Датум: 21.03.2019.

Предмет: Одговори на постављена питања за набавку добара: Набавка намештаја са уградњом, бр. 09-јнмвд-2019.

Опреманје kancelarije 1

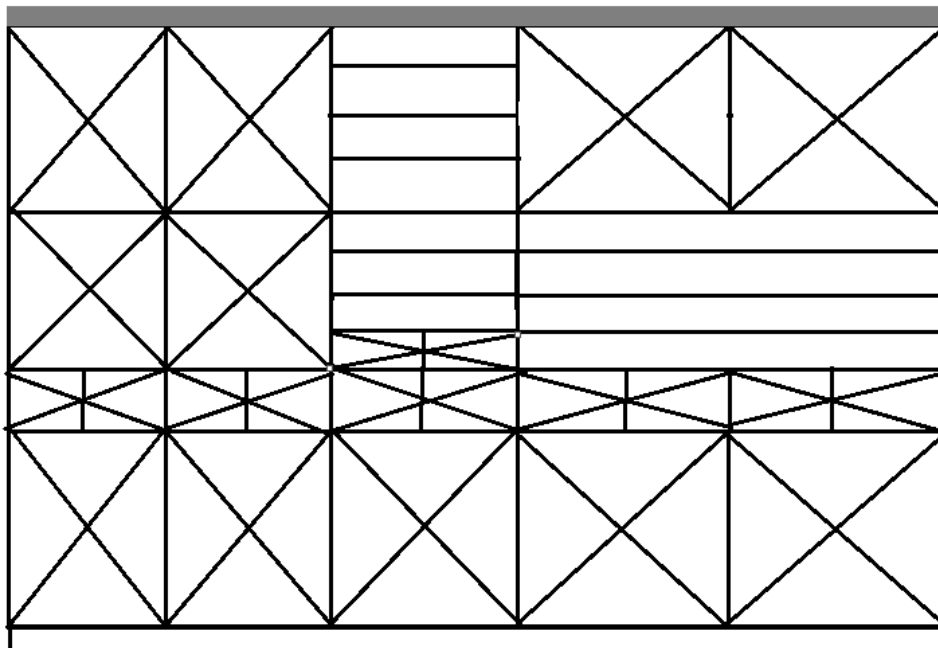
- Molim Vas da jasno definisete od cega je izradjen korpus ormara u celosti_ da li je od univerza d18 mm?

- Takođe molim vas da dostavite sliku ili crtez ormara kako bismo jasno znali za sta se daje ponuda. Sta je ispunja plakara pored fioka, da li su to police i koliko polica?

- Obzirom na visinu ormara od 3.7 m, pretpostavljamo da se radi iz dva korpusa po visini?

- Takođe obzirom na visinu, da li se na plakarima radi fiksni deo po celoj dužinipredvidjen za sinu po kojoj klize merdevine?

Одговор: **DA**, unutrašnji deo se radi od iverice d18cm, stim što morate obrati pažnju kod izrade da orman mora biti stabilan i siguran i da se u nekim delovima mora ojačati duplom debljinom iverice!

Одговор: **ovo je skica!** Unutar zatvorenog dela se takođe nalaze pregrade od iverice. Svaki vidni deo se radi od medijapana. Što se tiče plakara imate sve neophodne dimenzije i podatke koji su vam dovoljni za formiranje ponude.

Odgovor: ovo je tehničko pitanje postupka izrade. Vi treba da obezbedite način na koji ćete ispuniti uslov visine od 3,7m. On se može uraditi putem izrade dva korpusa.

Odgovor: DA, šina za klizne merdevine treba da bude postavljena po celoj dužini ormara

Radna ploča

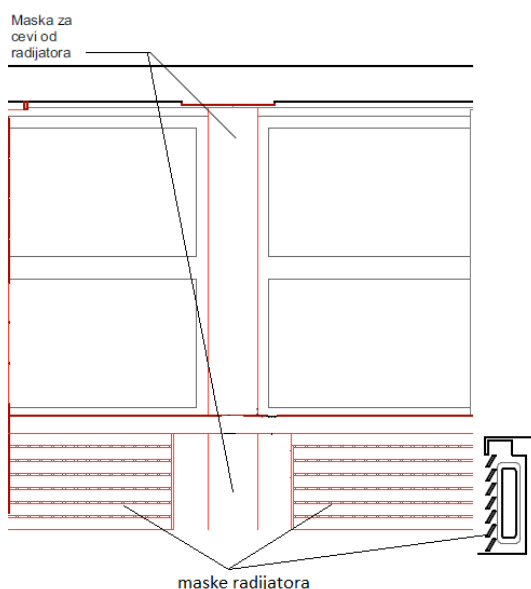
Da li podrazumeva samo isečenu I okantovanu ploču ili I montažu, okov, dodatna bušenja I obradu?

Odgovor: Radna ploča ispod prozora podrazumeva okantovanu duplu debljinu iverice u traženim dimenzijama. Ova nabavka podrazumeva i ugradnju svih navedenih elemenata, tako da u cenu morate sve uključiti (montažu, bušenja, obradu i slično). Ovo se naravno odnosi na sve elemente nabavci!

Opremanje kancelarije 2

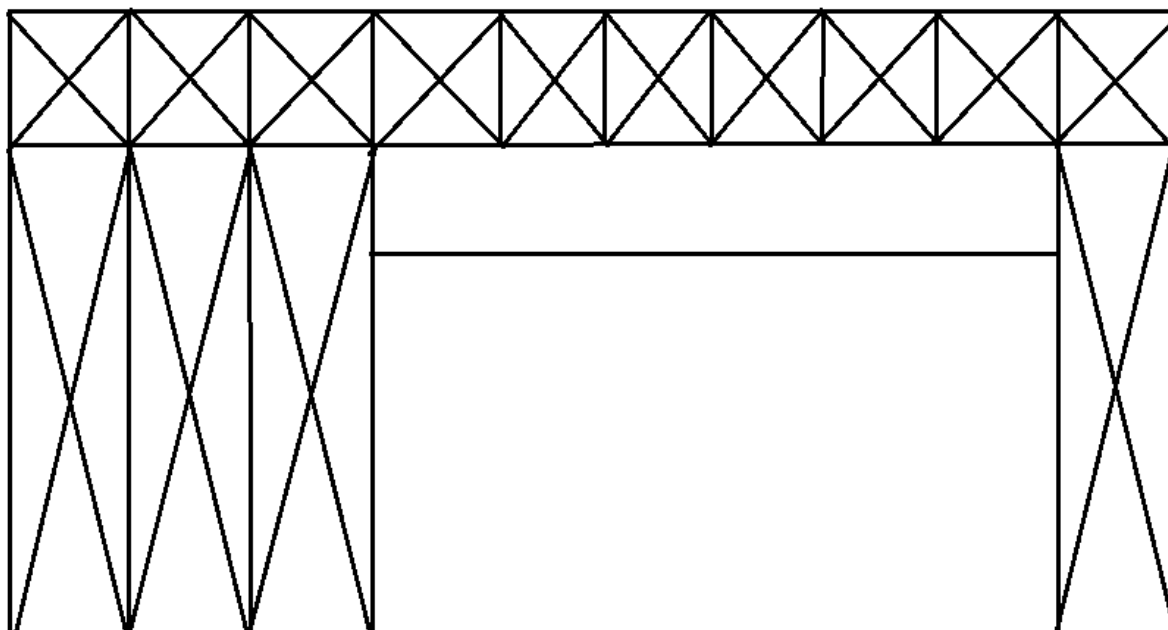
Molim Vas za blizi opis ili crtez, skicu za plakare I radijator masku? Da li su izradjeni od univera korpusi plakara I gornja ploca?

Odgovor: Plakar se radi, korpus iverica d18cm, a frontovi medijapan! Unutar zatvorenog dela se takođe nalaze pregrade od iverice. Svaki vidni deo se radi od medijapana. Dve maske radijatora se u potpunosti izrađuju od medijapana sa dimenzijama koje su navedene (na slici možete videti primer). Što se tiče plakara imate sve neophodne dimenzije i podatke koji su vam dovoljni za formiranje ponude.

Maska radijatora

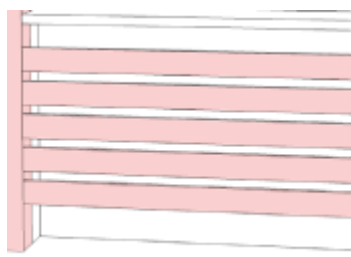
Molim Vas da dostavite sliku ili skicu radijator maski, I precizirate materijal?

Molim Vas sliku illicrtez za masku za radijator cev?

Odgovor: Dole je skica maske radijatora i cevi! Materijal je kako je i navedeno bela iverica d18cm.

1. POZICIJA BR.1:

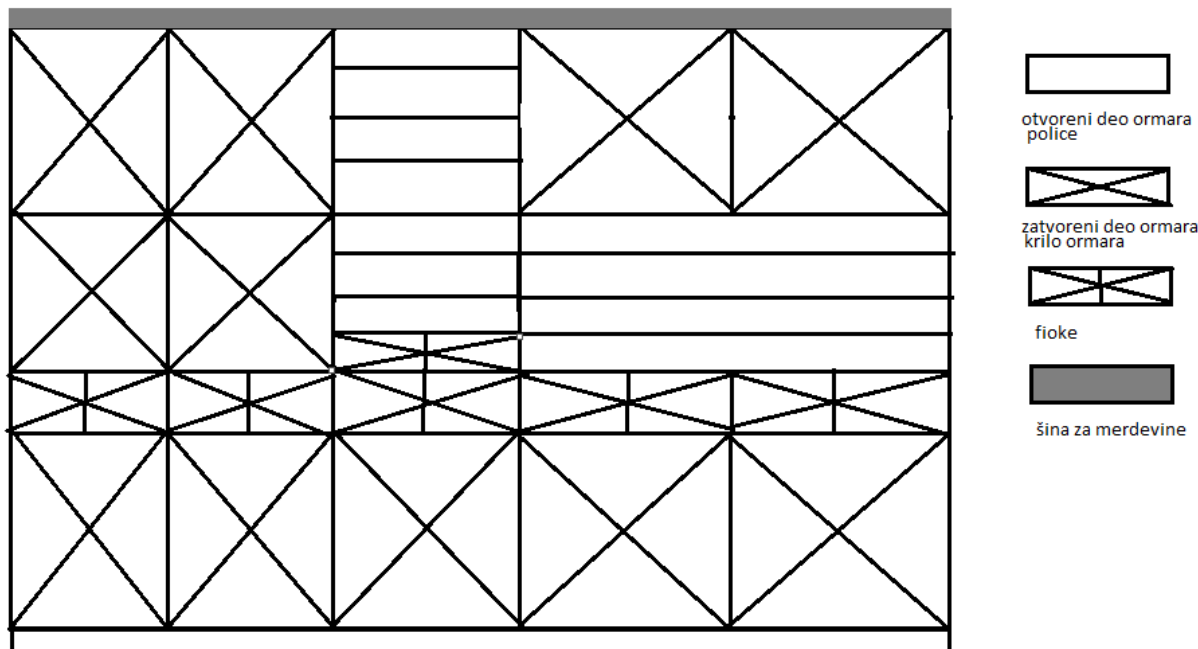
Molimo Vas da pojasnite iz koliko delova se sastoji plakar?

Kakva je podela unutrašnjeg prostora – gde se nalaze police a gde fioke?

Koliko krila ima plakar?

Gde se postavlja šina za merdevine?

Odgovor: Pogledajte skicu! Unutar zatvorenog dela se takođe nalaze pregrade od iverice. Svaki vidni deo se radi od medijapana. Što se tiče plakara imate sve neophodne dimenzije i podatke koji su vam dovoljni za formiranje ponude.

Odgovor: Pogledajte odgovor na prethodno pitanje skicom.

Odgovor: Pogledajte odgovor na prethodno pitanje sa skicom.

Odgovor: Pogledajte odgovor na prethodno pitanje sa skicom. Šina za klizne merdevine treba da bude postavljena po celoj dužini ormara na telo istog.

4. POZICIJA BR.6:

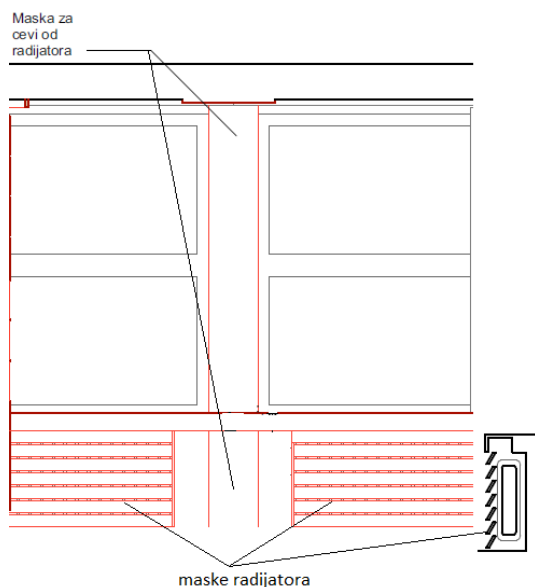
Da li je radna ploča ispod prozora kao kuhinjska radna ploča sa HPL folijom debljine 38mm ili mislite na običnu ivericu udvojenju, debljine 36mm?

Odgovor: Radna ploča ispod prozora podrazumeva okantovanu duplu debljinu iverice u traženim dimenzijama. Nabavka podrazumeva i ugradnju svih navedenih elemenata, tako da u cenu morate sve uključiti (montažu, bušenja, obradu i slično). Ovo se naravno odnosi na sve elemente u nabavci!

6. POZICIJA BR. 10:

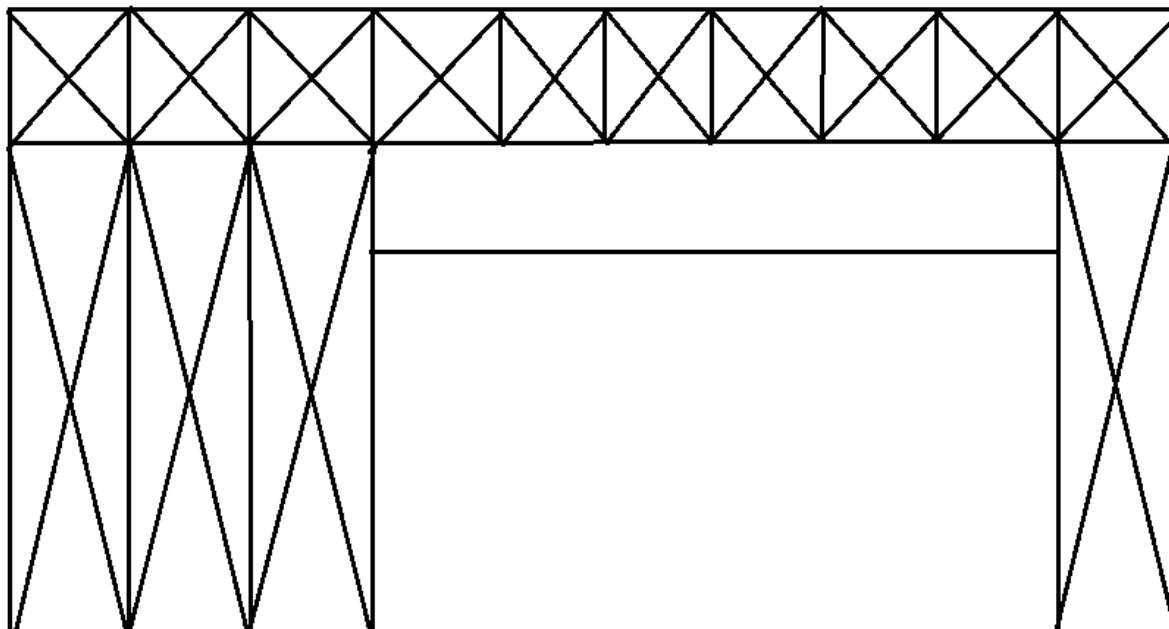
Molimo Vas da pojasnite iz koliko delova se sastoji plakar?

Kakva je podela unutrašnjeg prostora – gde se nalaze police a gde fioke? Koliko krila ima plakar?

Odgovor: Pogledajte skicu! Unutar zatvorenog dela se takođe nalaze pregrade od iverice. Svaki vidni deo se radi od medijapana. Što se tiče plakara imate sve neophodne dimenzije i podatke koji su vam dovoljni za formiranje ponude.

Odgovor: Pogledajte odgovor na prethodno pitanje sa skicom.
